Kära deltagare i byggnadsnämnden med flera!

I tjänsteutlåtande till ärende 35 vid byggnadsnämndens sammanträde den 2020-06-04 ser tjänstemännen till att inte tydliggöra hur byggherren MOMÅ kringgår planbestämmelserna och redovisar inte vad MOMÅ har gömt i gruset i det nordöstra hörnet av bostaden som uppförs på Solsidan 27.

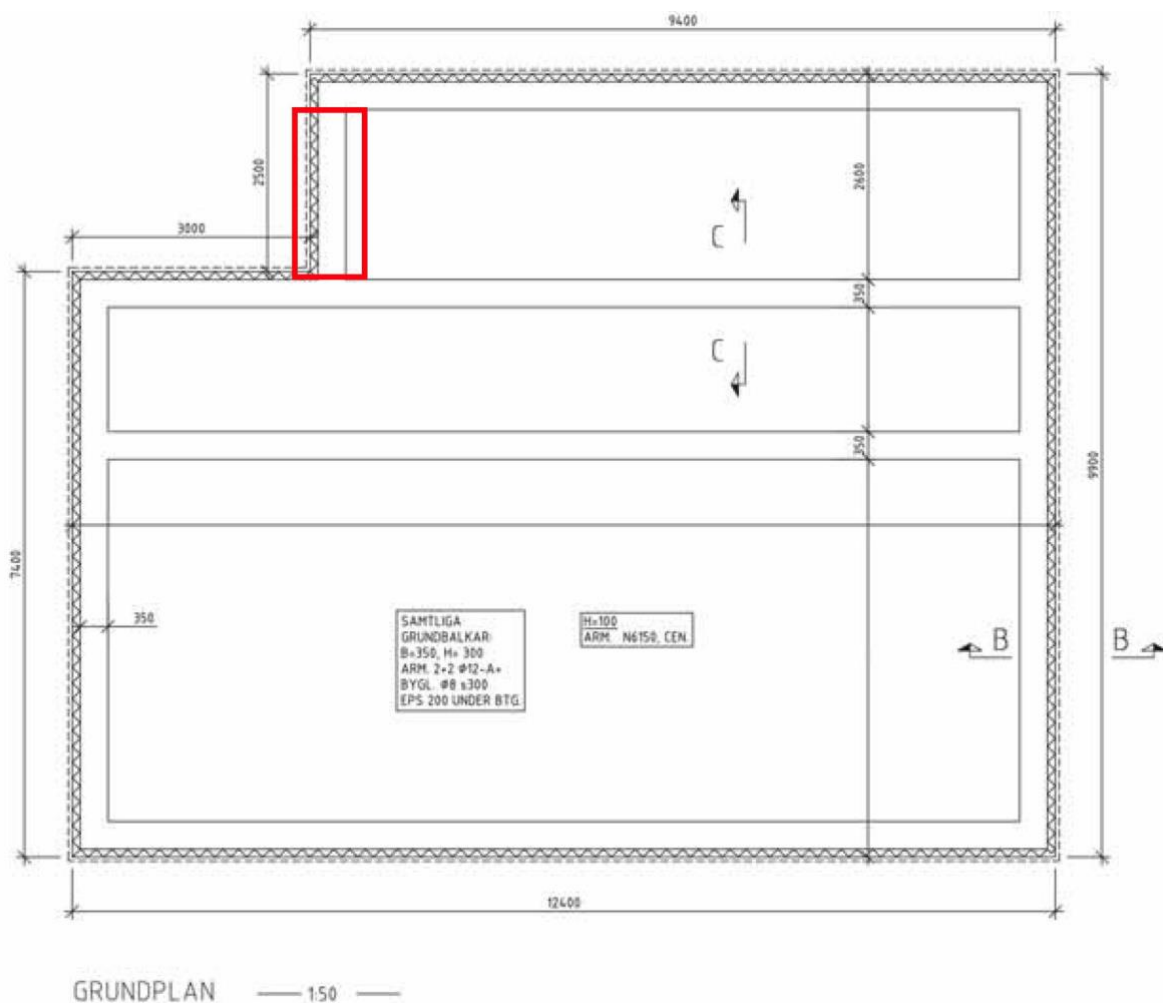
Bilden visar på den besiktning som MOMÅ hänvisar till i sitt mail från 2020-02-06 12:07:58 (se ovan). MOMÅ far med osanning. Man har dolt golvvärmeslingorna i gruset. Det är de golvvärmeslingor som man skall använda för att värma upp den delen av golvplattan som MOMÅ försökte bygga men inte hade lov att bygga. Det pannrum som enligt planen skulle finnas i den andra lägenheten i tvåfamiljsbostadshuset. Det är den del av plattan som kommunen ålagt MOMÅ att ta bort. Dvs den del som MOMÅ inte fick gjuta som man i tidigare handlingar har täckt över med en träskiva(formplyfa). Detta gör att MOMÅ inte kan värma det huset på ett korrekt sätt utan att värma marken utanför. Detta hus byggs inte

Då golvvärmen i badrum på nedervåningen ligger delvis utomhus gömd under grus så förutsätter jag att den kommer antingen att frysa sönder eller i alla fall ta med sig in minus 20 gradig värme om det är minus 20 grader utomhus. Att kommunen låter MOMÅ undgå denna inspektion utan att man ber dem täcka av gruset är förvånande.

Grundplattan och ritning.

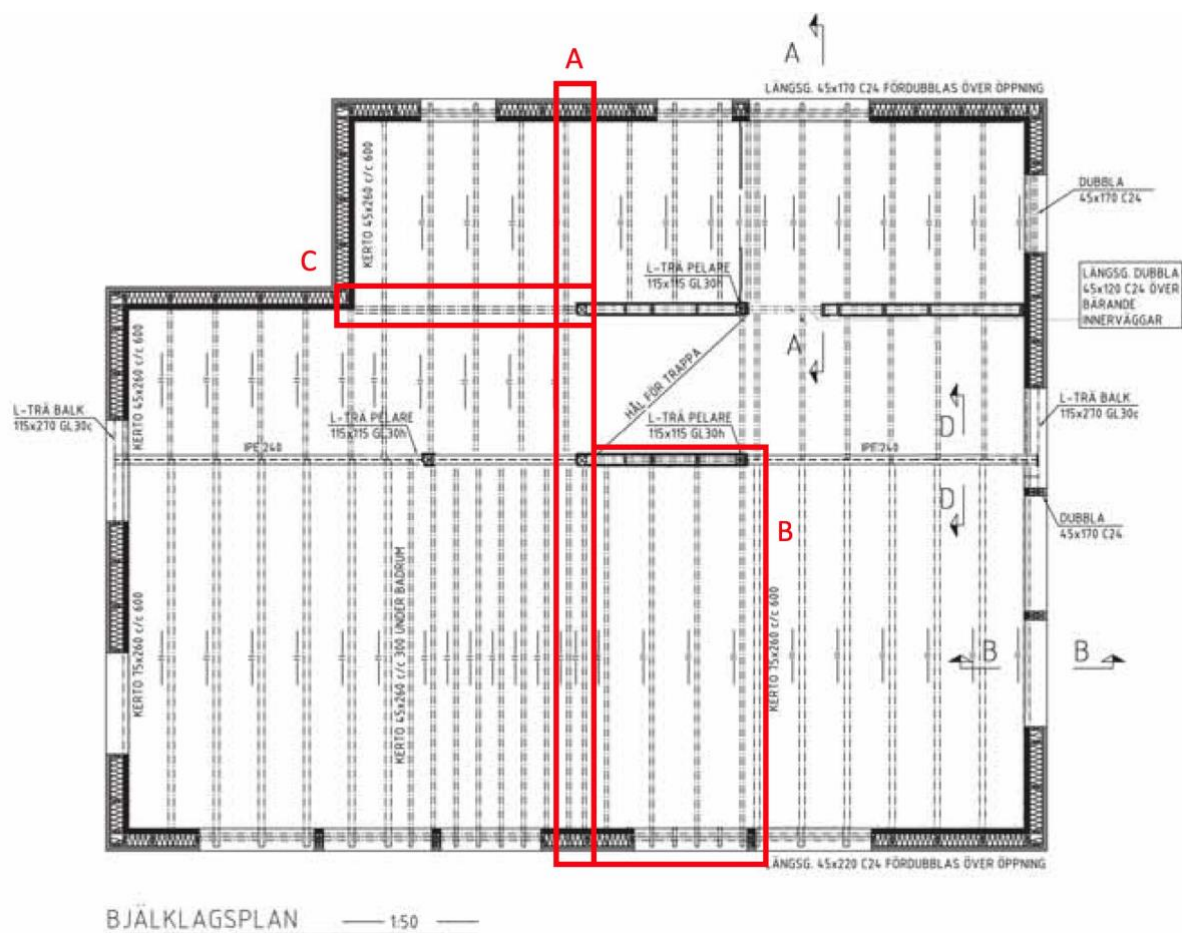
I den röda rutan i bilden ovan saknas kantbalk. Det betyder att den ritning över befintlig platta som MOMÅ har presenterat är en skenhandling. Det går inte att skapa en kantbalk enligt given konstruktion enligt ritning som är inlämnad vid startbesked. Vad säger kontrollansvarig om det?

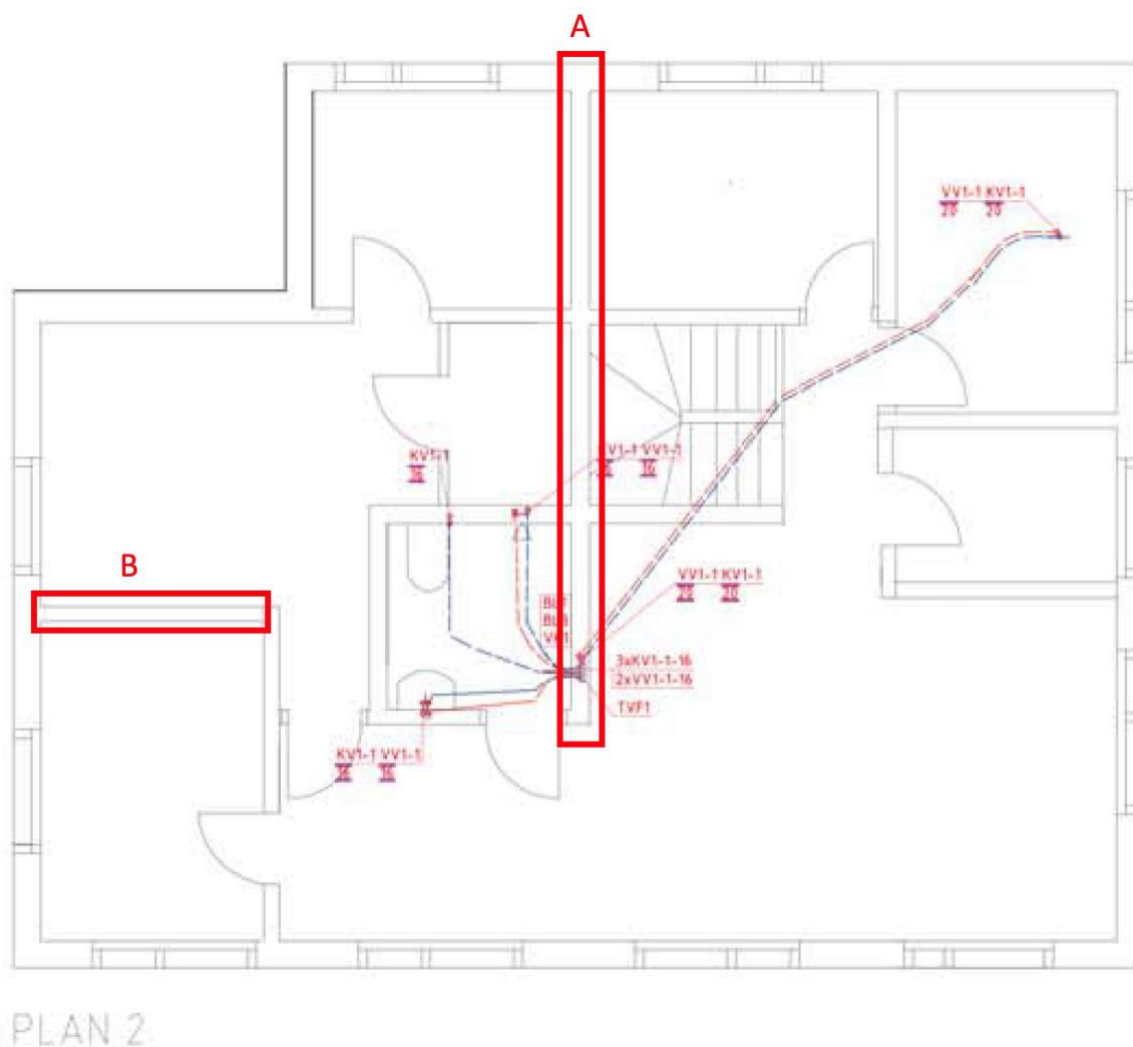
Limträbalkarna ligger åt det håll att det inte spelar någon roll om man har bärande brandväggar eller inte. Ur ett hållfasthetsperspektiv kommer det aldrig att ifrågasättas om man sätter in några extra limträbalkar och där med bygger för det som skall bli en lägenhetsavskiljande vägg och underlag för ytterligare ett badrum. Med tanke på hur MOMÅ har agerat tidigare så är det väl troligt att MOMÅ kommer dölja de eventuella extra limträbalkarna. Enligt konstruktionsprinciper är det aldrig fel att utöka hållfastheten. Dvs all konstruktionslära handlar om att det finns ett minimum av krafter att ta hand om och de skall konstruktionshandlingarna visa hur man tänker hantera. Om man vill fördyra sitt bygge genom att lägga in mer balkar så är det inget som någon kontrollansvarig kommer att ifrågasätta. Därför är det som kommunens handläggare skriver i Protokollet från tekniskt samråd ovan i rubriken ”Konstruktioner” inte korrekt. Kan det vara ett sätt för kommunen att rättfärdiga givet lov? Man ser fortfarande de balkar som skall skapa bärighet för de lägenhetsavskiljande väggarna. Se bild nedan. Röd rektangel A markerar de balkarna. Rektangel B visar var det inget spelar någon roll om MOMÅ stoppar in 3 extra balkar eller inte.

Man kan ju sedan undra kring av växlingen i rektangel C. Den finns där för att trappan till lägenhet två skall sättas in. Det visar också på att man inte har avsikt att bygga ett enfamiljsbostadshus.

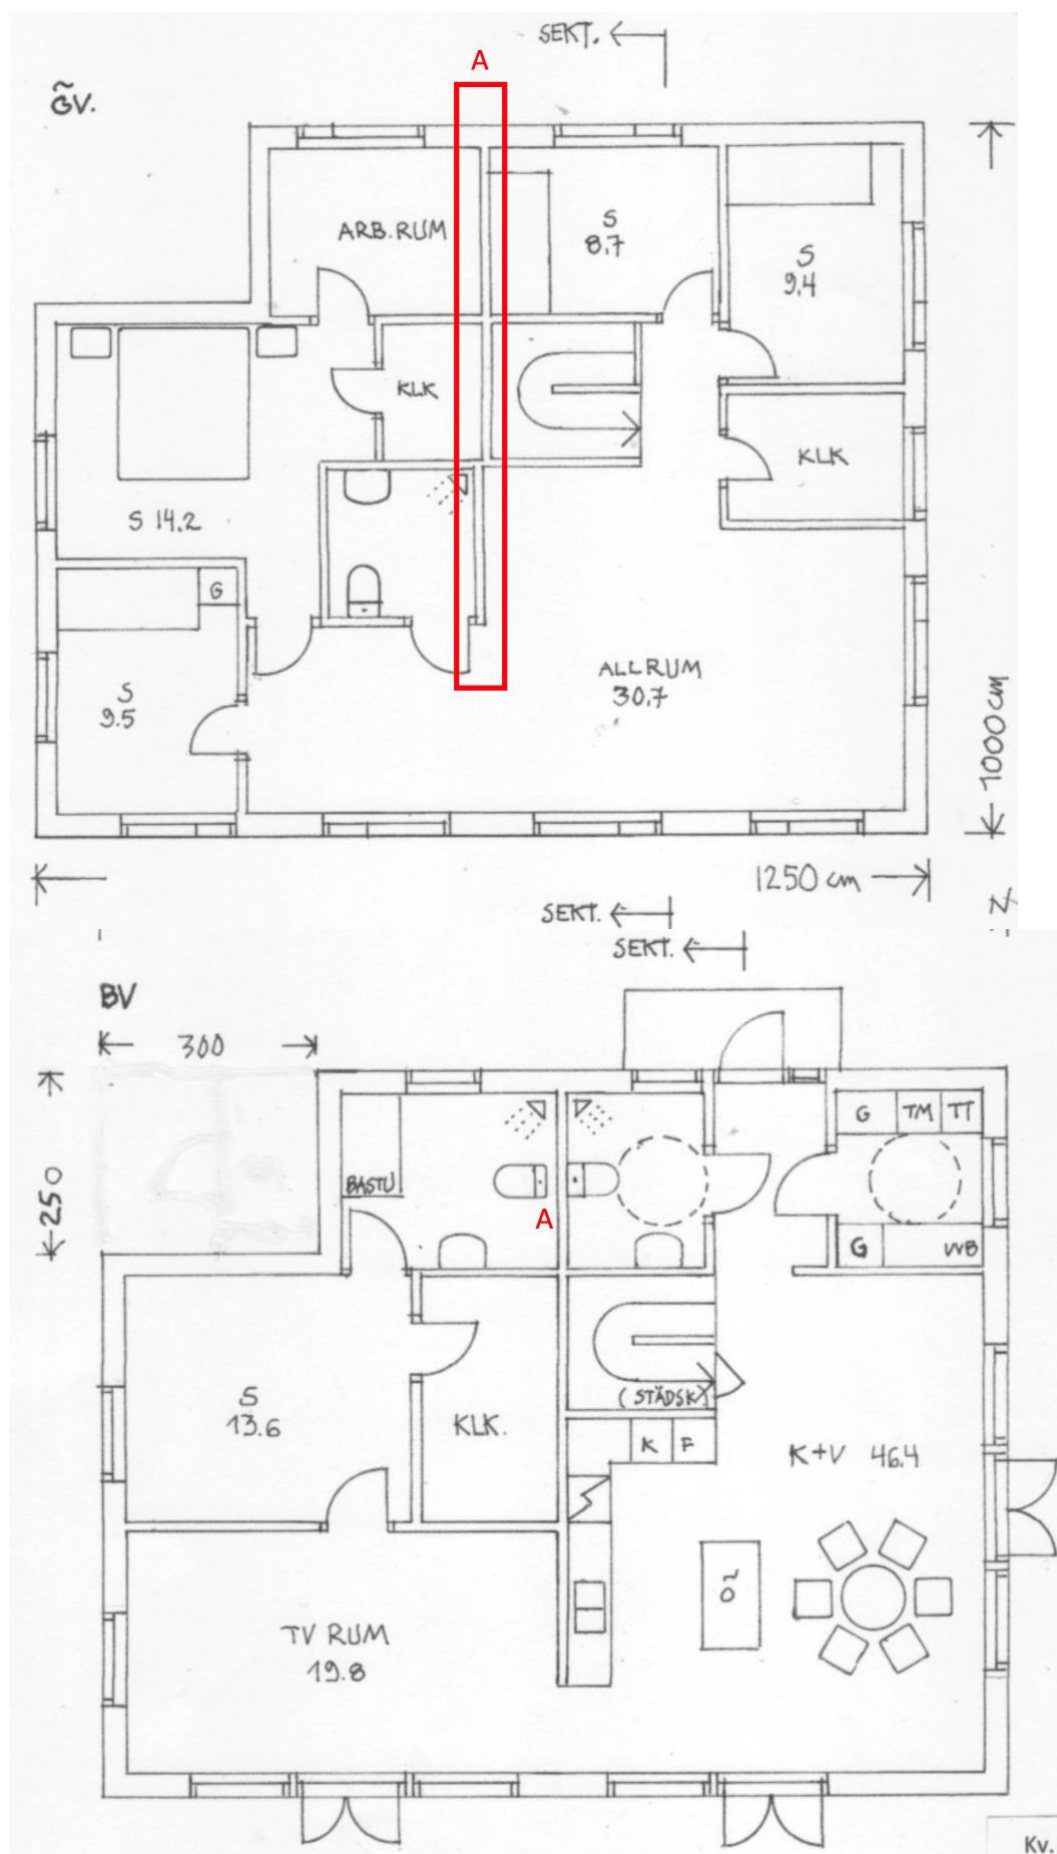
I inlämnade handlingar för lov går det att se den lägenhetsavskiljande väggen. Den som blir tydlig i de tekniska handlingarna. Både på övre planet och på nedre planet. Om man jämför plan 2 i de tekniska ritningarna och övervåning i bygglovet så ser man att den lägenhetsavskiljande väggen är kvar. Ritningarna har justerats så att det skall se ut som att den inte finns där. Se båda rektanglar med märke A i bilden ovan och bilden nedan.

I bilden på botten våning ser man distansen för toaletten. Den gör att man kommer bygga lägenhetsavskiljande vägg där. Det är ju för att avloppet sitter redan i den gjutna plattan med det måttet. Man kommer bygga med den levererade befintliga lägenhets avskiljande väggen. Hur skall någon kunna säga att man inte får bygga lite "säkrare" än vad som finns på ritningen?!?

Bilderna ovan visar tydligt att MOMÅ sätter in den lägenhetsavskiljande väggen. MOMÅ bygger det hus man beställt. Oavsett vad olika stadsbyggnadsarkitekter hävdar så följer MOMÅ inte bygglovet. En av de viktigaste saker som Mark och miljödomstolen pekade på var den lägenhetsavskiljande väggen i det avslag som man gav till det första bygglovet BN 000436.
